INFORME N° 115-2020-SENACE-PE/DEAR

ASUNTO : Evaluación del "*Cuarto Informe Técnico Sustentatorio de la Segunda Modificación del Estudio de Impacto Ambiental de la Unidad Operativa Pallancata*", presentado por Compañía Minera Ares S.A.C.

CUARTO INFORME TÉCNICO SUSTENTATORIO DE LA MODIFICACIÓN DEL ESTUDIO DE IMPACTO AMBIENTAL DE LA UO PALLANCATA

Gráfico N° 1. Esquema de trasegado de concreto premezclado para interior mina

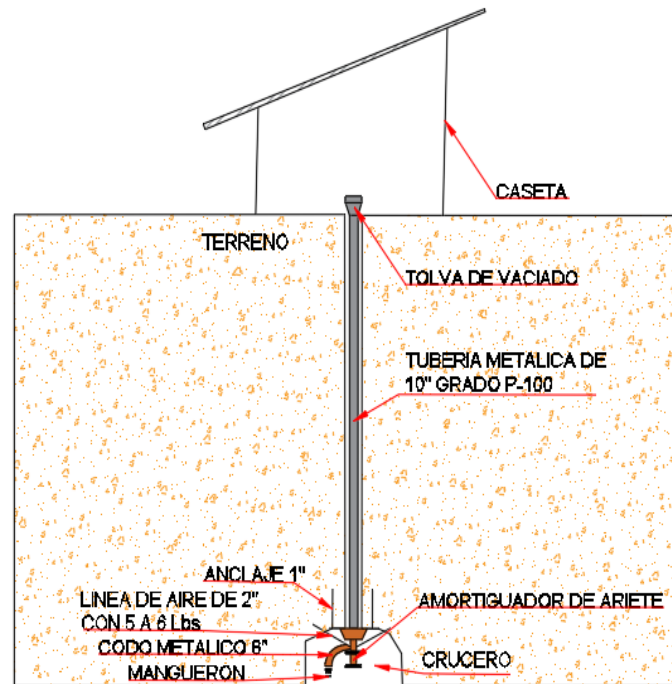
N°	Sustento	Observación	Sustento	Subsanada Si/No
	<i>en tránsito</i>". Sin embargo, no menciona cuánto será el volumen que se transportará por la tubería propuesta. Tampoco indica que dicha modificación reemplazará en su totalidad el transporte del shotcrete o si todavía se contemplará el traslado por vehículos. b) En el literal A se menciona "<i>Esta instalación constará de una tubería de 6" de diámetro, con una longitud de 216 m de longitud vertical. La tubería instalada deberá ser de acero negro sin costura ASTM A53, API 5L, grado B, con extremos ranurados de 6 m de longitud...</i>" Sin embargo, no se describe la estructura que se utilizará desde la planta al RB 02 (Pablo), por donde ingresará la tubería de bombeo de shotcrete. Mediante un mapa temático indicar el recorrido total de la tubería de bombeo con la longitud de la tubería propuesta, tanto en superficie como en interior mina. c) "<i>Por último, en la llegada se tiene planeado instalar una "Y" con una tubería de 8" en la descarga, a una altura adecuada para encajar con el mixcret. Para ello se adecuará una cámara acondicionada para esta descarga, de manera que el abastecimiento de los mixcret sea</i>	b) Describa la estructura y operación que se usará desde la planta de shotcrete al RB 02(Pablo) por donde ingresará la tubería de bombeo de shotcrete; así como especificar el espesor de la tubería, la cual deberá asegurar el no deterioro por rozamiento. Además, deberá contemplar estructuras como canales y pozas, para la recuperación de posibles derrames en el momento del bombeo. c) Describa cómo se realizará el control y abastecimiento hacia el mixcret (indicar su capacidad). Asimismo, describir la distribución hacia las labores. En caso se requerirá de nuevos accesos, indicarlo. Además, deberá describir la cámara acondicionada y el control del shotcrete para la descarga y los sistemas de contención.	Asimismo, ha adjuntado dos tablas: requerimiento de shotcrete; se complementó el plan de contingencias el manejo ambiental, si ocurriera eventos fortuitos. Sin embargo, dichas Tablas no tienen numeración ni fuente. b) Complementa la descripción en el ítem 9.7.1.2 donde se menciona que en la planta de concreto se preparará la mezcla según diseño entregado por el área de Geo mecánica, dicha mezcla será descargado a un mixcret de 7 m3 de capacidad. Este equipo transportará por superficie hasta el RB-02, donde se tendrá instalado una tolva en forma de cono de 1.80 x 1.50 x 1.0 m., en la cual se descargará por gravedad desde el mixcret. Para la recepción en interior mina se dispondrá de una "Y" con una tubería de 8" en la descarga, para el control de desgaste se hará pruebas de desgaste a la tubería con una frecuencia trimestral, garantizando el buen funcionamiento de la misma. La tubería tendrá una altura adecuada para encajar con el mixcret y que el abastecimiento a los mixcret sea constante hasta llenar su capacidad. La tubería de acero será de ASTM A53, grado B, 10.97 mm (0.432 pulgadas) y 6 m de longitud. Asimismo, en el Cuadro

N°	Sustento	Observación	Sustento	Subsanada Si/No
	constante y de acuerdo a la necesidad diaria".		12.4 correspondiente al capítulo de plan de contingencia ha considerado el monitoreo trimestral de la tubería de acero. Para el control de derrames, se tiene una labor designada que luego será trasladado como relleno a los tajos. c) En el ítem 9.7.1.3 se describe el Control y abastecimiento hacia el mixcret y distribución hacia las labores; menciona que en interior mina se dispondrá de 2 mixcret de 3.5 m³ cada uno, que recepcionarán la mezcla y serán transportados hacia las labores donde se realizará el sostenimiento. Por guardia se realizará 02 viajes con el mixcret de 7m³ en superficie y en interior mina harán 4 viajes con el mixcret de 3.5 m³. En el pie de la chimenea se tiene una sección de 4.5 x 4.5 m, suficiente para la instalación de la descarga de la tubería hacia el mixcret. En el pie de la chimenea RB02, se tienen labores ejecutadas, que servirán para el estacionamiento de los mixcret de 3.5 m³. Antes de iniciar con la descarga, la tubería flexible de 8"Ø, se colocará en el mixcret 1, luego se iniciará con la descarga de 3.5 m³ de shotcrete. Se paraliza la descarga para el retiro del mixcret 1 e ingreso del mixcret 2 a la misma ubicación, para realizar el mismo proceso de

N°	Sustento	Observación	Sustento	Subsanada Si/No
			descarga y carga. Asimismo, adjunto un gráfico que muestra de disposición en el punto de descarga (Pie de RB02). Además, el Titular menciona que no requerirá de nuevos accesos adicionales para la infraestructura, la distribución y alimentación del shotcrete será por los accesos existentes y labores aprobadas.	
16	Respecto al ítem 9.7.2.3, Instalaciones de cables eléctricos en la RB02, el Titular: a) Propone ampliar la línea eléctrica de 4,16 Kv, desde la SSEE 33 al RB02, la cual será implementada de manera subterránea y cuyas coordenadas se detallan en el Cuadro 9.21; sin embargo, de acuerdo a la revisión de imagen satelital reciente, se puede observar que exactamente en el trazo de la línea eléctrica propuesta se ha realizado el movimiento de tierras; condición que no ha sido declarada por el Titular.	Se requiere que el Titular: a) Indique el instrumento de gestión ambiental que autorizó la intervención del área donde se instalará la línea eléctrica subterránea, describiéndose la actividad y/o componente para la cual fue implementado, condición que deberá ser declarada como componente aprobado en el ítem 9.5; además de precisarse si la modificación propuesta implica alguna interacción con el componente aprobado, lo que deberá ser descrito en el ítem 9.7.2.3. En caso las actividades realizadas en dicha área no cuenten con certificación ambiental, no será posible la evaluación del objetivo en mención, por lo que deberá ser retirado, puesto que se contrapone al carácter preventivo del SEIA. b) Describa, en el ítem 9.7.2.3., las actividades constructivas que	El Titular: a) Precisa que el área fue intervenida como parte de trabajos previos en la zona, asimismo indica que no se afectará o interactuará con esa zona debido a la ampliación de la línea eléctrica de 4,16 kv, toda vez que se realizará de manera aérea, mediante dos postes y un tramo subterráneo de 27,8 m que no interactúa con el área intervenida. b) Indica que las actividades constructivas de la ampliación de la línea 4,16 Kv, implica una extracción de 16,5 m ³ de material que será dispuesto en el depósito de desmonte autorizado; asimismo, presenta la tabla "Cálculo de área disturbada" que detalla esta información por estructura y se estima un total de 12 m ² . Se estima un volumen de 2,4 m ³ de suelo orgánico a recuperar. c) Describe en el ítem 9.5.2, las características de la línea de	Sí

Gráfico N° 2. Distribución de cable eléctrico a la chimenea RB-02

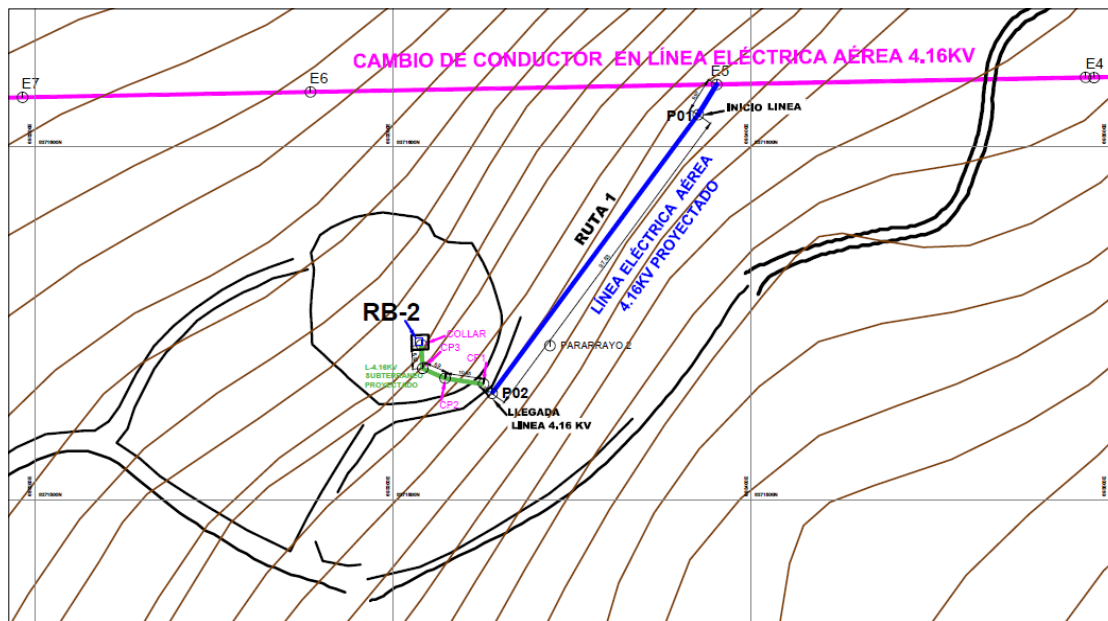
N°	Sustento	Observación	Sustento	Subsanada Si/No
	 Fuente: Google Earth – 02.08.2019 b) No describe las actividades constructivas que implica la instalación de los ductos subterráneos, como el área a intervenir, longitudes, estimación de material a remover, etc. c) No describe las características de la SSEE 33 y la línea de transmisión 4,16 Kv, de manera que pueda verificarse que se mantienen sus condiciones aprobadas, considerando que será la fuente de energía para las líneas eléctricas propuestas.	implican la instalación de los ductos subterráneos, considerando entre otros, el área total a intervenir, longitud de las zanjas, estimación de suelo orgánico a recuperar y movimiento de tierras. c) Describa en el ítem 9.5, las características aprobadas de la SSEE 33 y línea de transmisión 4,16 Kv, indicándose el instrumento de gestión ambiental respectivo.	transmisión eléctrica (LTE) RB-01 Pablo y LTE 4,16 kV; así como las subestaciones asociadas SS.EE. RB01, SS.EE RB04.

Gráfico N° 3. Componentes propuestos para la plataforma de ventilación de la chimenea RC-04

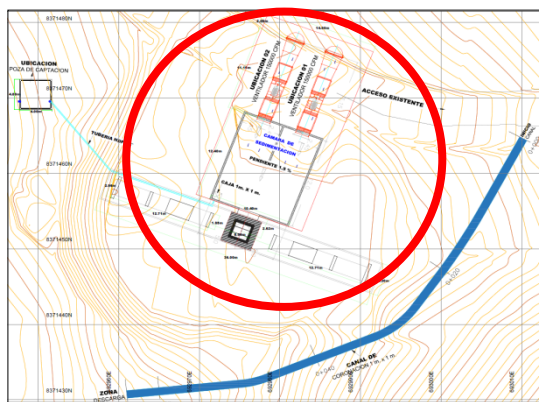
N°	Sustento	Observación	Sustento	Subsanada Si/No
			conjunto con la chimenea RC-04 y caseta de sedimentación se muestra en el Anexo 9.4.1.	
12	Respecto al objetivo de profundización de labores en la zona Pablo (niveles 4296 y 4280), el Titular presenta en el Anexo 8.6 "Estudio Hidrogeológico", el modelamiento adicional del escenario de ampliación de las operaciones que comprende la profundización de las labores en la zona Pablo. Cabe precisar que la distribución de las labores de profundización contempladas en la Figura 3-4 del Anexo 8.6, no concuerda con la presentada en el Mapa 03 – "Componentes del 4to ITS". Asimismo, la simulación numérica de la profundización del sistema Pablo, concluye que se va a generar un cono de rebajamiento de geometría elipsoidal de aproximadamente 750 m en el mayor eje; el rebajamiento máximo será de aproximadamente 23 m adicional al actual rebajamiento aprobado de 37m de acuerdo a lo observado en la Figura 4-6 del ITS, produciéndose un caudal de 0,6 l/s. En ese sentido, conforme a lo descrito previamente, se puede concluir que la implementación de la profundización de las labores en la zona Pablo, niveles 4296 y 4280, generará un potencial impacto a la cantidad y nivel del agua subterránea, adicional al contemplado en la Segunda MEIA-d Pallancata, cuya	Se requiere que el Titular sustente mediante el "Estudio Hidrogeológico" aprobado, que al implementar la profundización de las labores en la zona Pablo no generarán potenciales impactos a la cantidad ni a la calidad del agua subterránea. Caso contrario la propuesta de profundización de labores en la zona Pablo (niveles 4296 y 4280), tendría que ser retirado del <i>Cuarto ITS UO Pallancata</i>. Asimismo, deberá actualizar el <i>Cuarto ITS UO Pallancata</i>, en las secciones y capítulos que correspondan, en caso contengan información al referido objetivo.	El Titular ha retirado de los objetivos del Cuarto ITS Pallancata la "Profundización de las labores en la zona Pablo", realizando la actualización de las secciones y capítulos que contenían información de dicho objetivo.	Sí
